Kystdirektoratet
J.nr. 23/00696-2
Ref. igr
25-01-2023

Tilbage melding vedr. spørgsmål i forbindelse med oprettelse af pumpedigelag efter vandløbsloven

Figur 1: Oversvømmelsesfare, 100-års hændelse i 2020 (Kystplanlægger.dk)

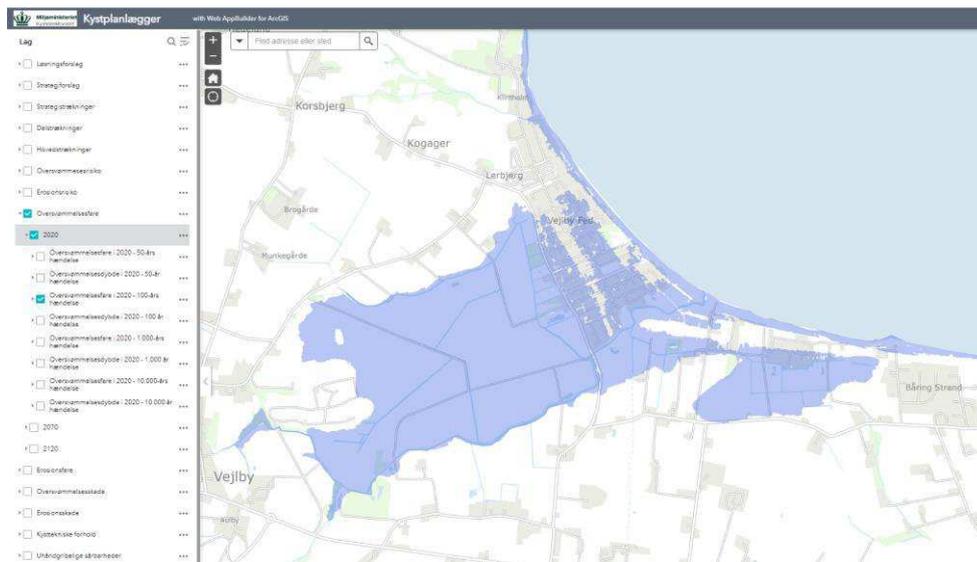
I skrivelsen fra grundejerne fremgår det også, at det på baggrund af samtaler med Kystdirektoratet er helt sikkert, at der ikke vil kunne ske oversvømmelser fra hav i Vejlbj Fed de næste 50 år. Kystdirektoratet er umiddelbart ikke klar over, hvilke samtaler der henvises til, og Kystdirektoratet er ikke enig i påstanden.

Vejlbj Fed vil ud fra eksisterende data blive oversvømmet fra hav ved en vandstand på 175 cm eller derover. Dette svarer nogenlunde til en 100-års hændelse i området i dag. Det betyder, at der hvert år er en sandsynlighed på 1 pct., at der kan indtræffe en havvandstand på 175 cm eller højere ved Vejlbj Fed. Ud fra de eksisterende data er sandsynligheden for, at dette sker over de næste 50 år næsten 40 pct. Dette, såfremt der ikke kystbeskyttes ved opførelse af et dige, sluse o.l. Figur 1 nedenfor viser en forventet oversvømmelse for Vejlbj Fed ved en 100-års vandstand i 2020.

Det, som kan misforstås er, at kystområdet ved Vejlbj Fed ligger på en strækning, hvor der ifølge værktøjet Kystplanlægger.dk først anbefales at mindske oversvømmelsesrisikoen fra hav i 2070 og ikke allerede i 2020. Dette skyldes, at de forventede skader grundet oversvømmelse fra hav antages at være væsentlig større i 2070, hvor Vejlbj Fed forventes at kunne blive oversvømmet ved en 50-års vandstand. Set ud fra et nationalt perspektiv er det ikke umiddelbart Kystdirektoratets vurdering, at risikoen forbundet med oversvømmelse for Vejlbj Fed er så stor i dag, at Kystdirektoratet anbefaler en risikoreduktion. Dermed ikke sagt, som det også er nævnt ovenfor, at der ikke også i dag kan forekomme oversvømmelser med væsentlige skader til følge.
